Modulo per la presentazione delle osservazioni per i piani/programmi/progetti sottoposti a procedimenti di valutazione ambientale di competenza statale

ID: Codice procedura (ID_VIP/ID_MATTM): 12691

“Progetto di un impianto eolico denominato “Pitigliano” ubicato nei comuni di Pitigliano (GR) e Sorano (GR) costituito da 20 (venti) aerogeneratori di potenza nominale 7,0 MW per un totale di 140,0 MW con relative opere connesse ed infrastrutture indispensabili”

Immagine 1. Vincoli ex art. 136 del CBC dal PIT della Regione Toscana e zona approssimativa dove è progettato l'impianto industriale.

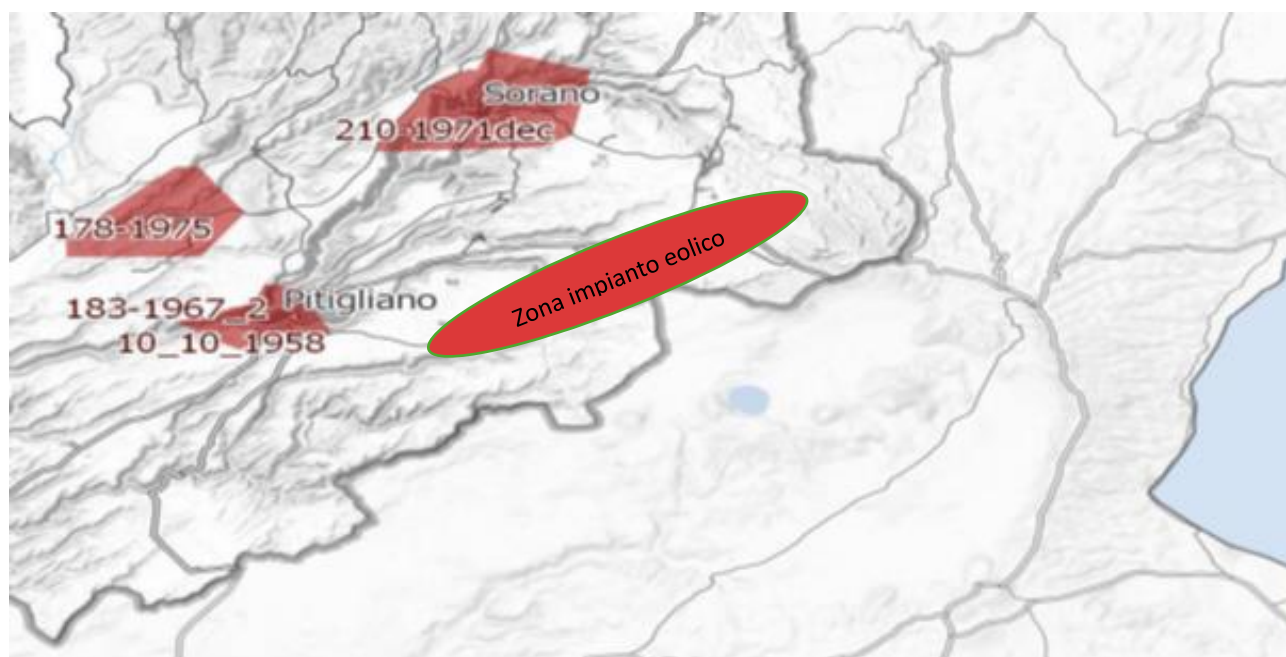
Al contrario si evidenzia che l'impianto eolico industriale citato non solo ricadrebbe con tutti e 20 gli aerogeneratori all'interno delle fasce di rispetto di 3 km di due vincoli paesaggistici di notevole interesse pubblico esistenti nella Regione Lazio e con una parte di essi nel vincolo paesaggistico del Centro abitato di Sorano (GR) quindi in aree non idonee all'installazione di impianti di energia rinnovabile. Addirittura, alcuni aerogeneratori sarebbero ubicati a poche centinaia di metri dai perimetri dei due vincoli paesaggistici laziali ex art 136 del CBC.

Inoltre, come sostiene la Proponente parte dell'impianto si verrebbe a trovare a 3,5 km dal centro abitato di Sorano. Infatti, tre degli aerogeneratori WTG 08, 09, 10 sono addirittura all'interno delle fasce di rispetto dei 3 km del suo vincolo paesaggistico di notevole interesse pubblico ex art 136 del CBC. Si evidenzia che così si crea

un'ulteriore incompatibilità con la tutela del Paesaggio.

Immagine 3. Cumulo di una parte di impianti eolici, fotovoltaici e geotermici industriali in progettazione ed esistenti intorno all’eolico industriale “Pitigliano”.

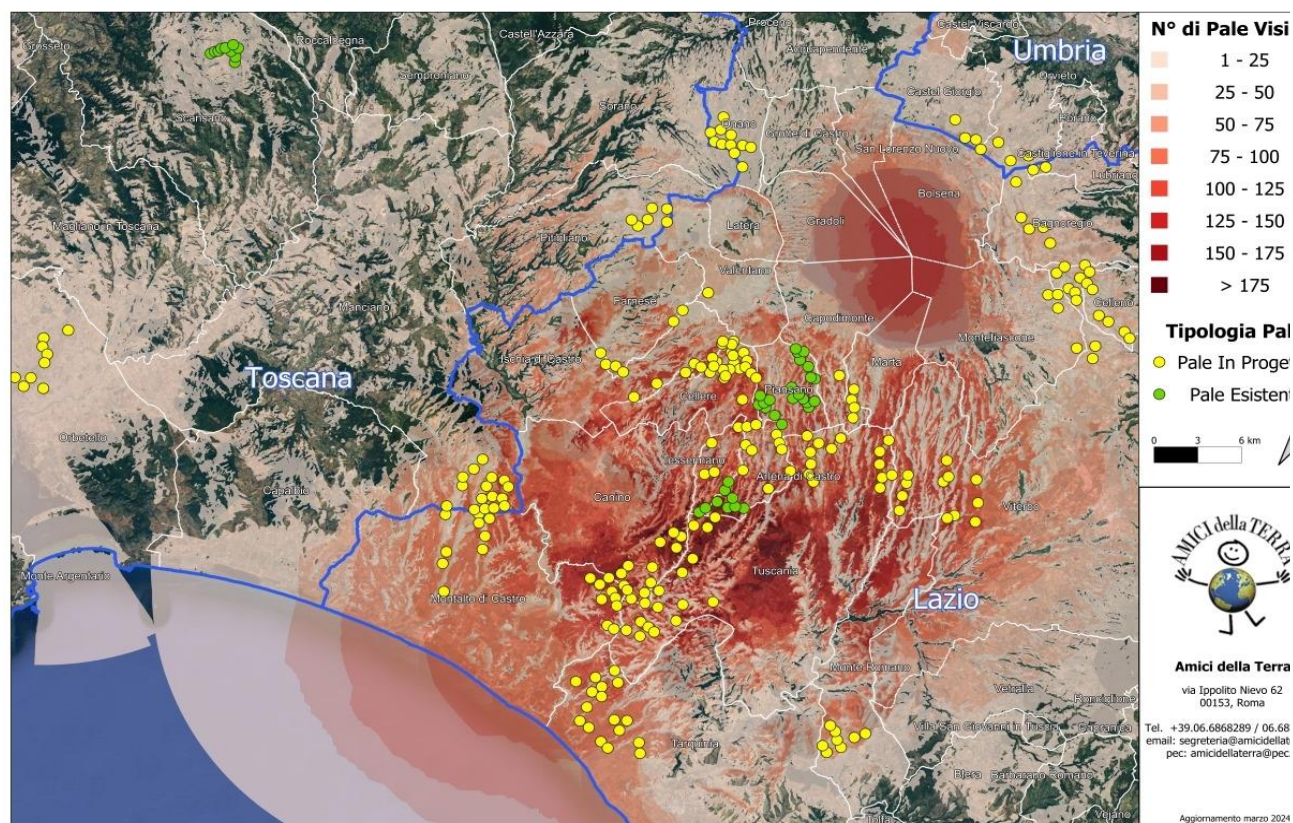
Beni Culturali “*Ambito paesaggistico, geologico e geomorfologico dell’orlo della caldera di Latera ...*” Non vengono nemmeno citati gli impianti eolici in progetto al MASE, il “Rempillo” (6 aerogeneratori) e un altro in verifica amministrativa di 14 aerogeneratori e 72, 6 MW. Ad oggi nei territori di Pitigliano, Sorano e in quello limitrofo potenzialmente potrebbero essere insediati 40 aerogeneratori alti 200 metri e larghi 170. Ma la proponente non cita neanche altri impianti che creerebbero il cumulo e quindi maggiore impatto. Infatti, sul territorio della “Città del Tufo” (Sorano e Pitigliano) impatterebbero anche l’impianto eolico “Montarzo” di Onano con 13 aerogeneratori con le dimensioni ricordate, l’altro eolico industriale nel territorio di Valentano con sette aerogeneratori (stesse dimensioni), gli impianti di Farnese con un minieolico di 3 Torri alte 60 metri già installate in località Poggio del Crognolo e l’impianto eolico industriale “Vallerosa” (7 aerogeneratori alti 200 metri e larghi 158 metri) in procedura VIA presso la Regione Lazio. Inoltre, altri impianti del minieolico già presenti a Valentano, Cellere e Piansano e due progetti eolici industriali con le stesse dimensioni (200 m x 170 m) nel Comune di Ischia di Castro. La valutazione del cumulo non prende neanche in considerazione gli impianti industriali di fotovoltaico e agrivoltaico in progetto a Farnese, Valentano, Ischia di Castro, Cellere. L’impianto geotermico in procedura Via al MASE, progettato nella Caldera di Latera. Quindi è stata effettuata una valutazione del potenziale impatto cumulativo non veritiera a dispetto di quanto affermato dalla proponente che sostiene di aver preso in considerazione uno spazio di 10 km intorno al suo impianto per gli impatti che si creerebbero.

OSSERVAZIONE N.12

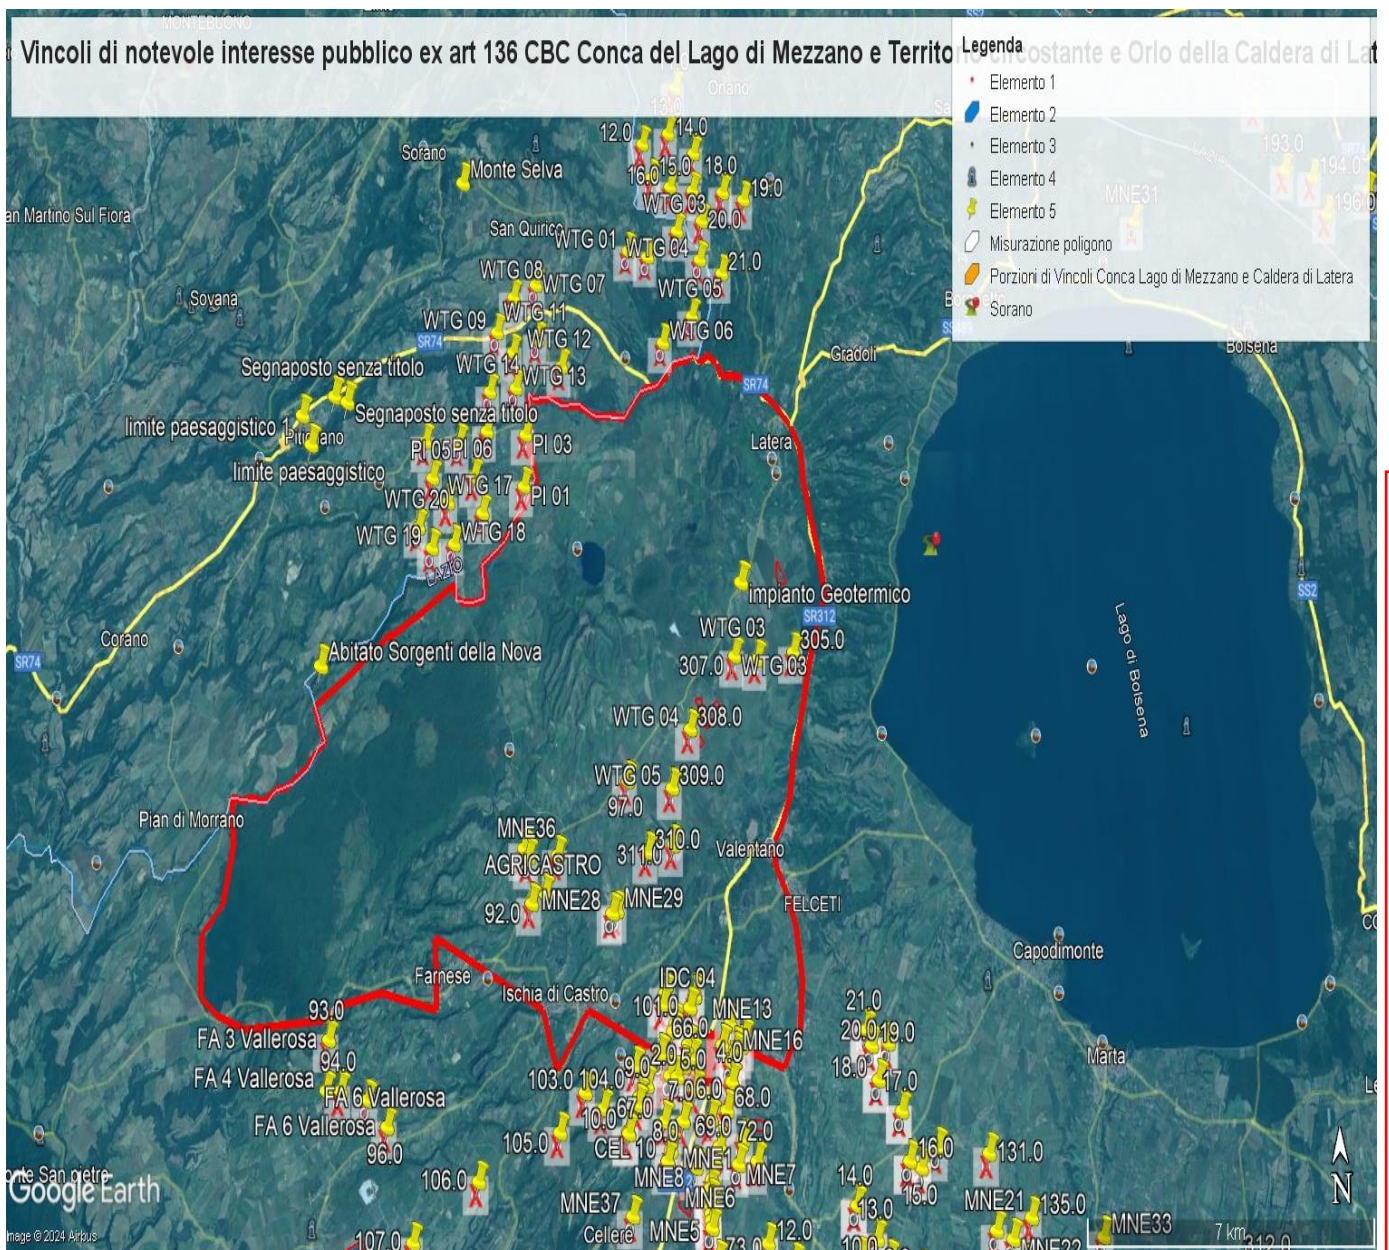
- 1) Lo studio presentato dal proponente nel "Report anemologico" si è basato su dati di parametri meteorologici estratti da un modello di rilevamento virtuale Virtual Met Mast (Vortex ERA - 5 series). Lo studio non riporta che tale modello sia stato validato con misure in sito. Una validazione del modello con misure rilevate sul posto per almeno un anno/ un anno e mezzo dovrebbe essere necessaria per garantire l'accuratezza della produzione energetica stimata.

- 2) Lo studio presentato nel "Report anemologico" riporta valori incoerenti di produzione energetica lorda e netta.
 - a. Nel paragrafo 5.2, Energy calculation, si stabilisce che usando il software Open Wind e il Wake Model Deep Array Eddy Viscosity, la produzione lorda dell'impianto risulta essere di 146,97GWh/anno, la produzione netta 143,59GWh/anno.

IMMAGINE n. 2 Impianto eolico industriale “Pitigliano” e distanze aerogeneratori dai Vincoli della Conca del Lago di Mezzano...

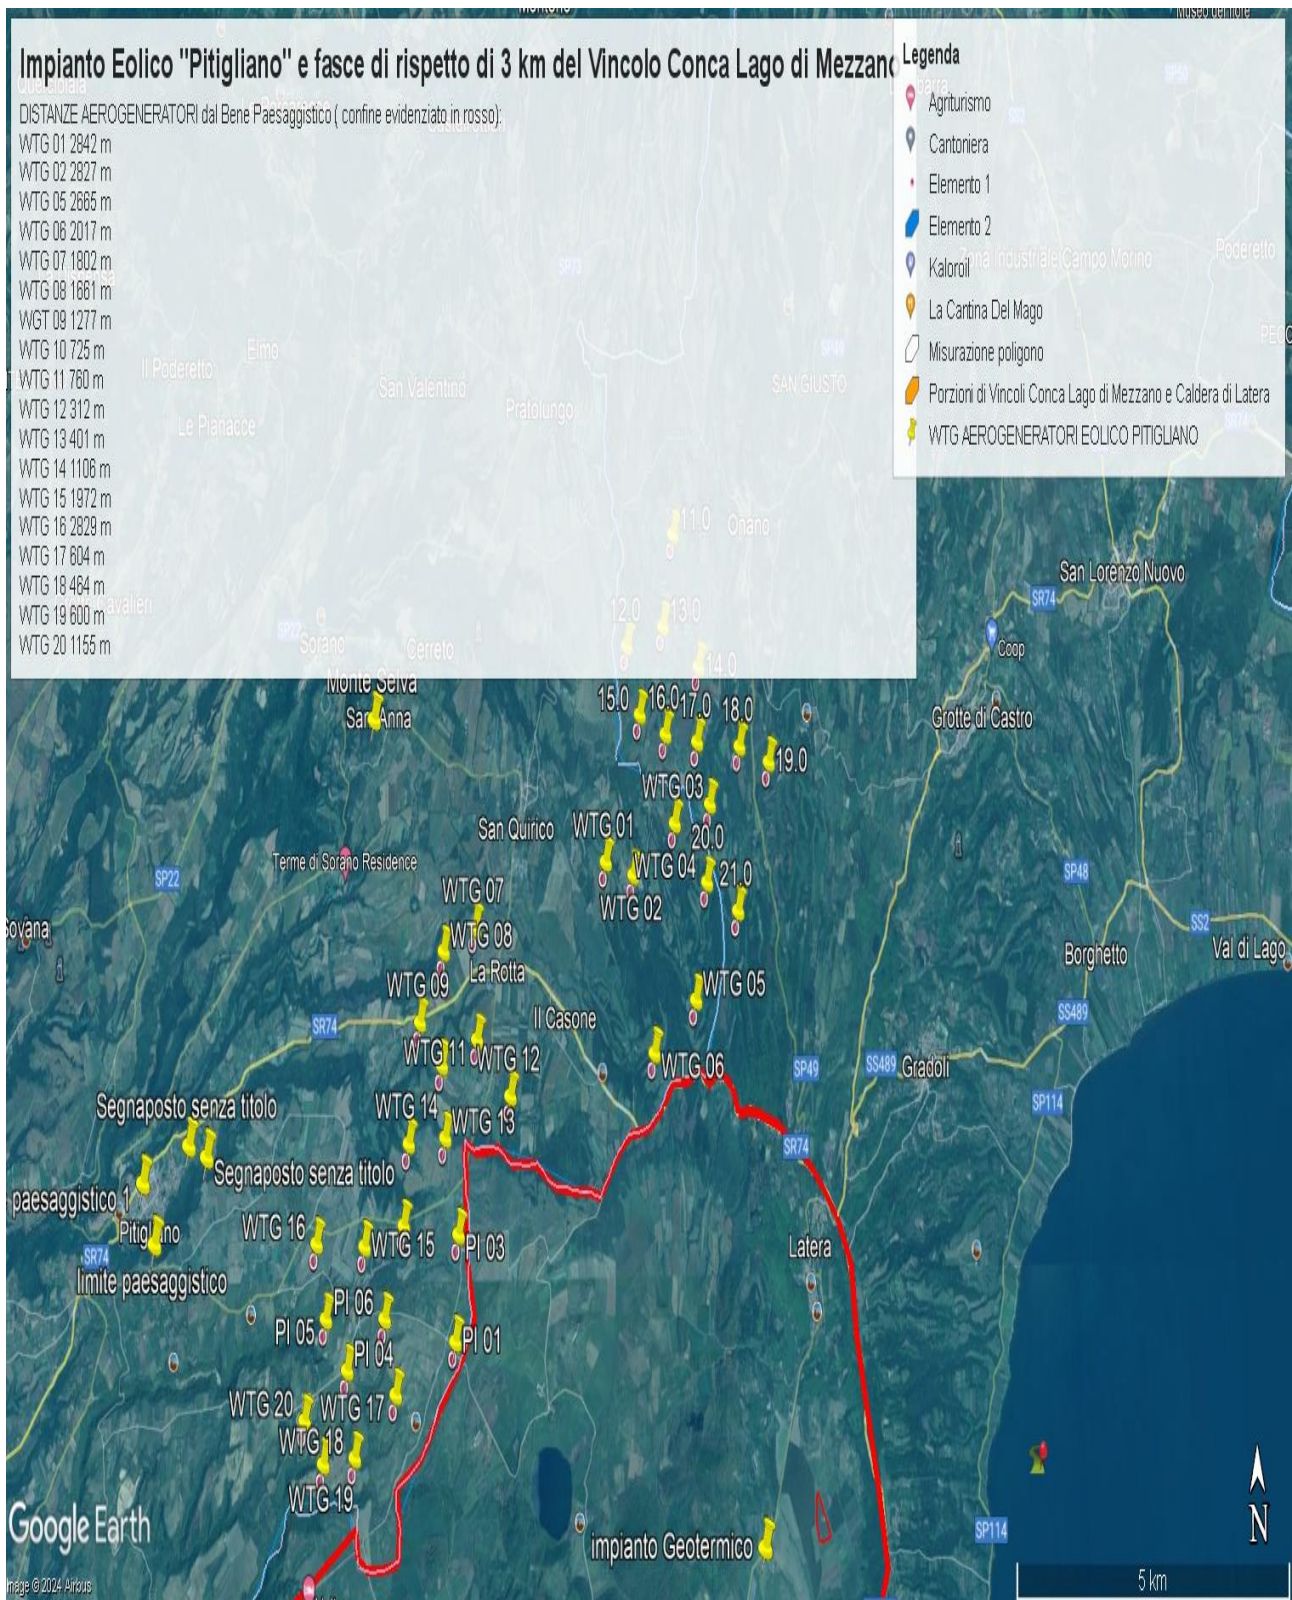
Come è illustrato nell'immagine si ribadisce che l'impianto industriale "Pitigliano" ricade completamente all'interno delle fasce di rispetto dei due vincoli di notevole

interesse pubblico e lambisce quelle di un terzo vincolo e quindi come affermato dal Consiglio di Stato nelle sentenze citate, l'impianto è insediato in area non idonea ai sensi dell'art. 20 comma 8 lettera c quater del D.Lgs. n. 199/2021 e ss.mm.ii al contrario di quanto sostiene la proponente.

IMMAGINE n. 3 Impianto eolico industriale “Pitigliano” e distanze aerogeneratori dai Vincolo “Orlo della Caldera di Latera.

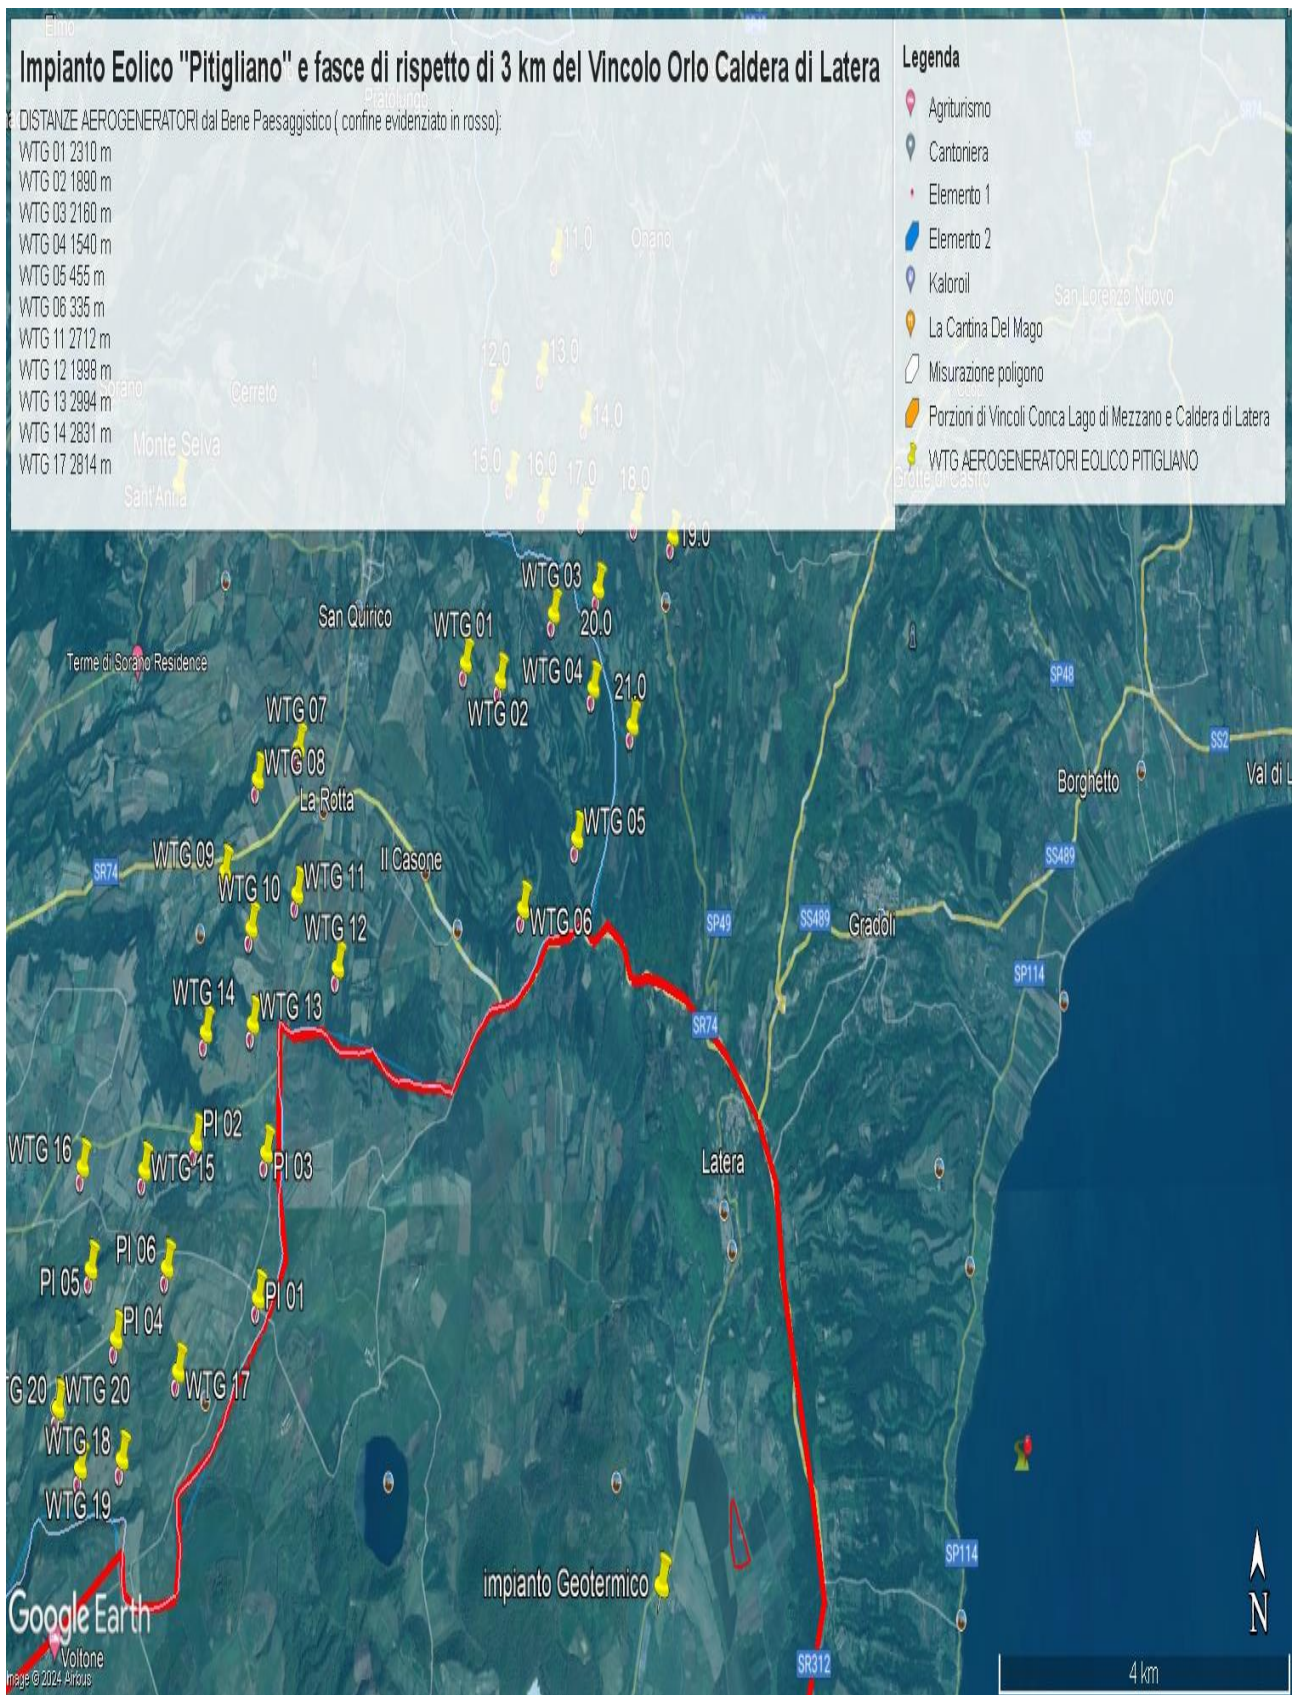
Concludendo, si evidenzia ancora che la proponente non effettuando la procedura prevista dalla Parte III delle Linee Guida nazionali ha ignorato un vincolo paesaggistico di notevole interesse pubblico istituito con un provvedimento del Segretariato regionale del Ministero della Cultura per il Lazio che ha emanato il Decreto di dichiarazione di notevole interesse pubblico n. 22 del 15.02.2024 ai sensi e per gli effetti dell'art. 136, co. 1, lett. c) e d) del decreto legislativo 22 gennaio 2004, n. 42, "Ambito paesaggistico, geologico e geomorfologico dell'orlo della caldera di

Latera e delle sue pendici interessate dai centri eruttivi periferici" nei comuni di CELLERE, FARNESE, ISCHIA DI CASTRO, LATERA, PIANSANO.

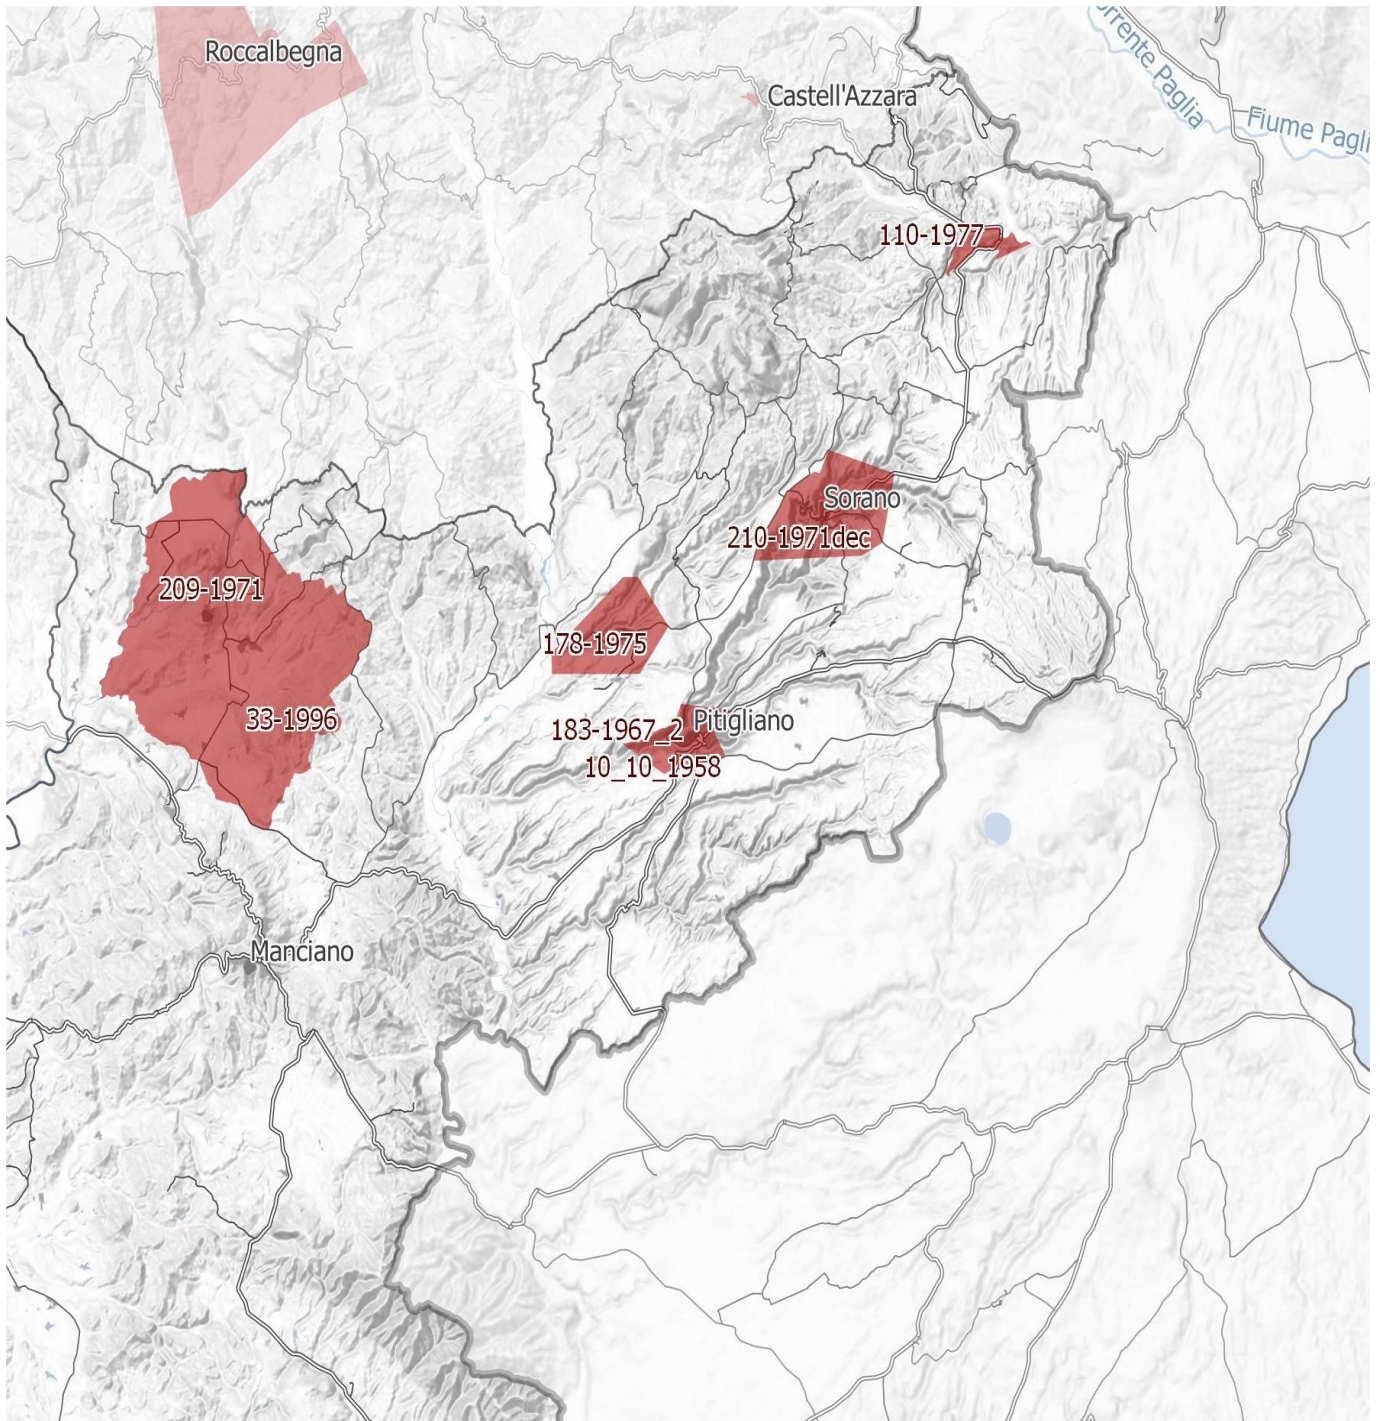
IMMAGINE n. 4 Si evidenzia che i tre aerogeneratori WTG 07, WTG 08 e WTG 09 impattano con il vincolo paesaggistico di notevole interesse pubblico del Centro Storico di Sorano. Il WTG 07 si troverebbe a 2828 m, WTG 08 2504 e WTG 09 2990. Il cavidotto dell'impianto invece impatta in buona parte del Vincolo paesaggistico ex art. 136 del CBC del Centro Storico di Pitigliano.
